J. nr.: 06.02.03-P19-23-
26

Høring - Tilladelse til udlægning af sten i Skærup Å

Vejle Kommune har 30. juli 2026 modtaget en ansøgning om tilladelse til udlægning af sten i Skærup Å.

Figur 2: Principskitse over projektforslaget. Denne tilladelse omhandler kun udlægning af sten i vandløbet.

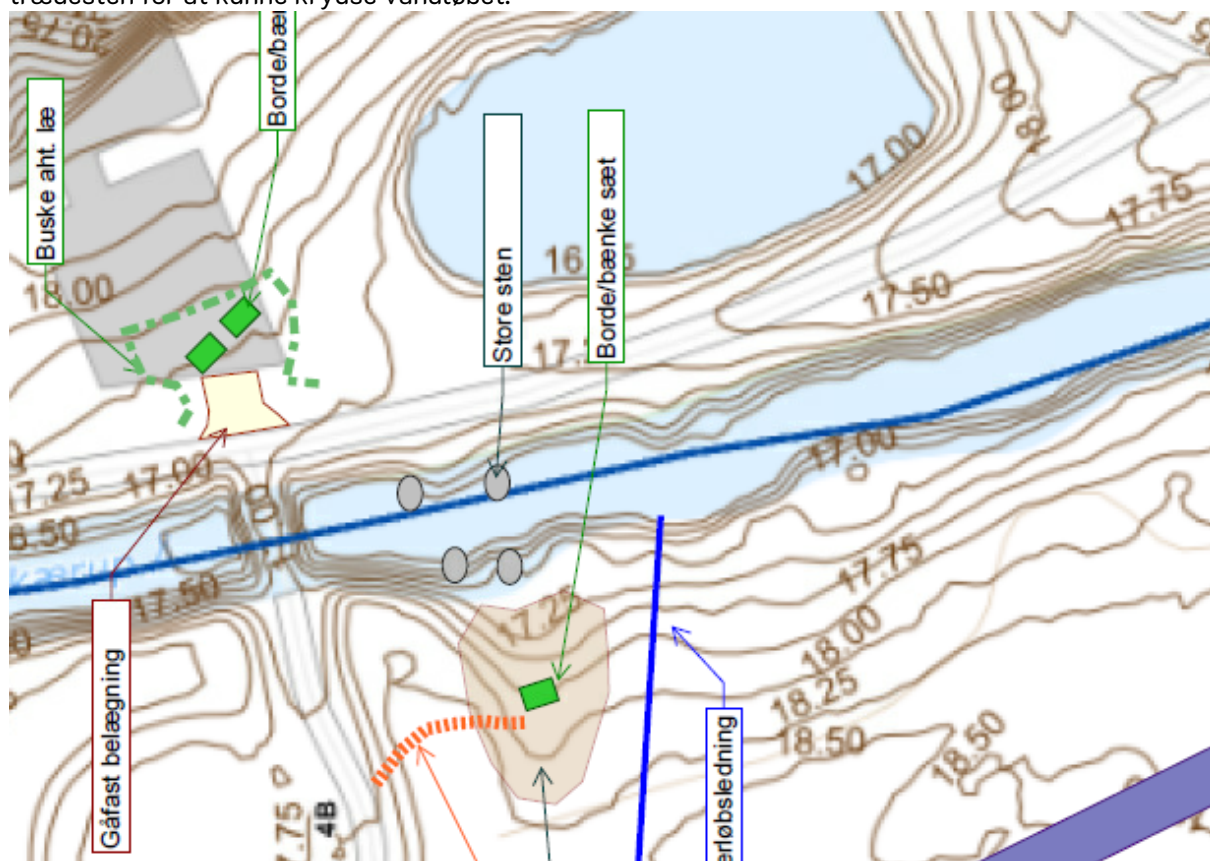
På den nordlige brink er der et stort træ og derfor en udposning i vandløbsprofilen.

Både op- og nedstrøms dette træ vil der være mulighed for at udlægge en stor sten – evt. lidt ind i brinken (afhængig af størrelse).

På den modsatte side af træet er der bevoksning og en lavning i terrænet (en ”gryde”). Her vil det også være passende med et par sten. Det er ikke hensigten, at man skal bruge disse sten som trædesten for at kunne krydse vandløbet.

Ifølge gældende regulativ for Skærup Å ved station nr.: 5209, har vandløbet en bundkote på 1575,6 cm og en bundbredde på 4 meter. For at overholde regulativet, skal vandløbsprofilen udvides de steder hvor stenene udlægges, så bundbredden stadig er 4 meter det pågældende sted eksklusive stenene. Stenene må gerne lægges en smule ind i brinken, hvis dette ønskes. Derudover bør brinken sikres med marksten (Ø20-50), hvor nedgangen til vandløbet etableres. Dette vil både sikre brinken mod erosion under høj vandføring samt beskytte brinken mod yderligere nedslidning. Stenene må maksimalt ligge 35 cm over eksisterende bund, således at toppen af stenene er tørre om sommeren ved lav vandstand, og oversvømmes ved høj vandstand om efteråret og vinteren.

1. Projektet skal udføres jf. ansøgningen, således at
 - a. Vandløbet skal efter udlægning af stenene falde jævnt uden hydrauliske fald
 - b. Stenene skal være natursten/kampesten og må maksimalt ligge 35 cm over eksisterende bund

- c. Stenene skal ligges forskudt for hinanden
 - d. Efter udlægning af stenene skal vandløbet stadig overholde regulativet og dermed have en bundbredde på minimum 4 meter
